MERKNADSSKJEMA - FORSLAGSSTILLERS KOMMENTARER TIL MERKNADER/ UTTALELSER ETTER HØRING

Plannavn	Vesleheimen, Gnr. 137 Bnr. 63 m.fl., Lindås kommune
Arealplan-ID	1263_201303
Saksnummer	2013/440
Utarbeidet av	Ard arealplan as
Datert/Revidert	09.05.16

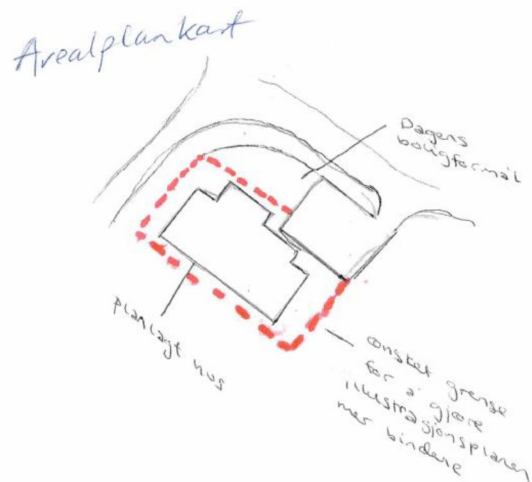
1. Informerer om at det på Orvedals eigedom er lagt til rette for fire nye bustader. Tomtene er relativt smale, og terrengtilhøva gjør at høg utbygging på gbnr. 137/163 kan bli dominerande, føre til innsyn og ta en del lys og skygge for bebyggelsen på disse tomtene. Påpeiker at det derfor er viktig at reguleringsplanen for Vesleheimen og at det ved utbygging etter planen tas omsyn til regulert bebyggelse på eigedom 137/92 og 49.
2. Viser til pkt. 1.1.2 og meiner at det bør tas inn at minsteavstanden til nabogrensen likevel ikkje skal vere mindre en ein meter. I tillegg bør det presiseras at det berre er mindre forstøtningsmurer som kan tillates nærare en nabogrensen enn regulerte byggegrensar.

1. Tatt til følgje. Utbygginga i reguleringsplanen for Vesleheimen ligg aust og nord for bebyggelsen, og vil ikkje ta lys og sol frå nye bygg nedanfor.
2. Tatt til følgje. Utformer føresegner som kan ta dette i vare.
3. Ikkje tatt til følgje. Det er vanskeleg å kontrollere kva for leik som gjev støy, og sikre mot dette i ein reguleringsplan.
4. Tatt til følgje. Illustrasjonsplanen er rettleiande, men for å vere «føre var» kan slike tiltak flyttast lengre frå grensa.
5. Ikkje tatt til følgje. Vi kan ikkje sjå at dei same omsyna vert gjeldande for planområdet. Kommunen sin planadministrasjon har heller ikkje rådd oss til at det må takast omsyn til.
